Mission régionale d'autorité environnementale

**Avis sur le projet d'installation
d'un parc photovoltaïque au sol sur les communes de :
Ecriennes, Matignicourt-Goncourt et Thiéblemont-Farémont
(51),
porté par la société SAS URBA327**

n°MRAe 2022APGE7

Figure 2: Variante 5 ou variante retenue par le maître d'ouvrage

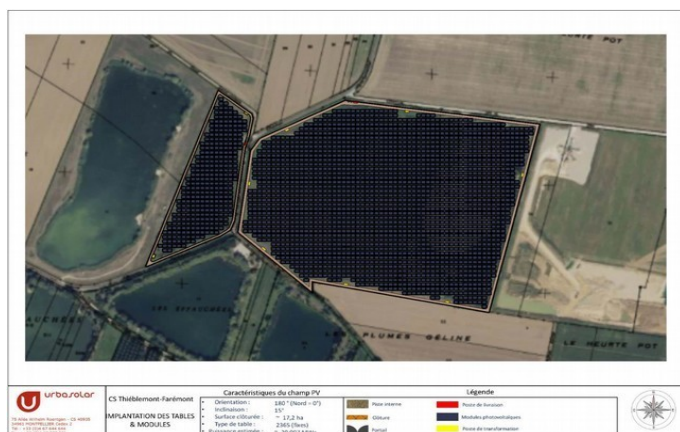
L'Ae relève que l'étude ne précise pas ce qu'il adviendra des surfaces à enjeux non clôturées.

L'Ae recommande que les surfaces à enjeux environnementaux évitées (soit 2,7 ha) restent gérées dans le cadre du projet au titre de mesure d'accompagnement.

Figure 4 : la ZIP est proche de réservoirs de biodiversité

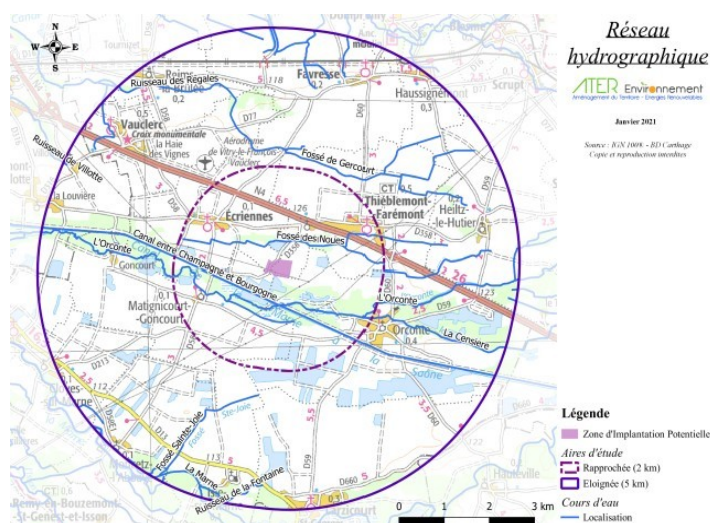
L'Ae considère que si le site d'implantation du projet (SIP) est présenté comme la réutilisation d'anciennes carrières, celui-ci est proche de réservoirs de biodiversité¹² et le site est aujourd'hui devenu un espace naturel riche en biodiversité (liée principalement à la juxtaposition de milieux aquatiques et humides, de milieux forestiers, de milieux de plaine cultivée et de bocages) comportant de nombreuses fonctionnalités écologiques installées pour des habitats et des espèces protégées qui doivent davantage être pris en considération.

L'Ae s'interroge fortement sur le choix d'un site très proche d'un réservoir de biodiversité¹³ comme futur site de l'installation photovoltaïque. Ce site qui s'inscrit lui-même dans un réseau de continuités écologiques contribuant au maillage serré des trames verte et bleue locales, comporte une très riche biodiversité et est le lieu d'accomplissement du cycle de vie (reproduction, alimentation, repos) de nombreuses espèces (oiseaux, chauves-souris, et insectes).

L'Ae recommande de justifier le choix du site d'implantation de la centrale après comparaison d'alternatives possibles à l'échelle plus large de l'intercommunalité, voire du SCoT (en cours d'élaboration), sur la base de critères environnementaux, notamment celui des milieux naturels, de la biodiversité, pour démontrer le moindre impact environnemental de son projet.
